SPARC® Enterprise M8000/M9000サーバ プロダクトノート

XCP 1070 版

『SPARC Enterprise M8000/M9000 サーバ 設置計画マニュアル』の訂正

図 1-18 SPARC Enterprise M8000 サーバ + 電源筐体の装置底面図

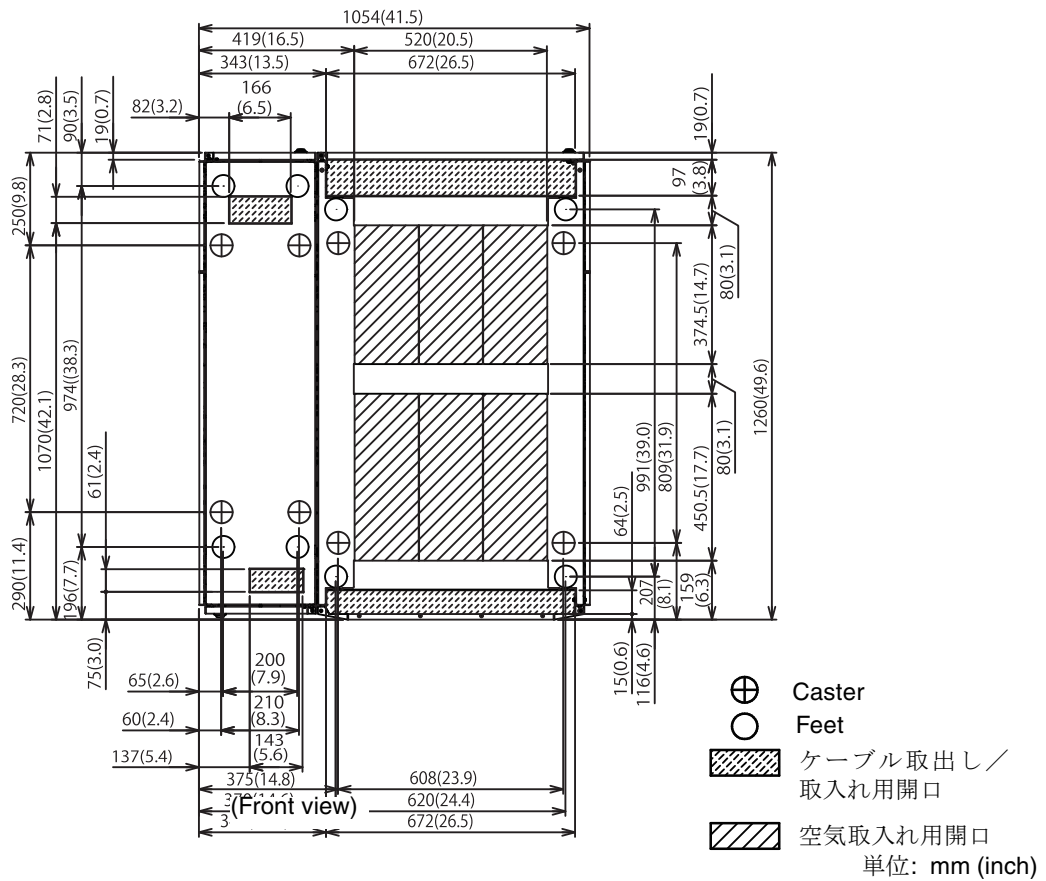
ここでは、「1.2.2.2 装置の底面図」の1-16ページ「図1.18 SPARC Enterprise M8000 サーバ + 電源筐体の装置底面図」および1-18ページ「図1.20 SPARC Enterprise M9000 サーバ (基本筐体) + 電源筐体の装置底面図」を訂正します。
正しい図は、以下のとおりです。
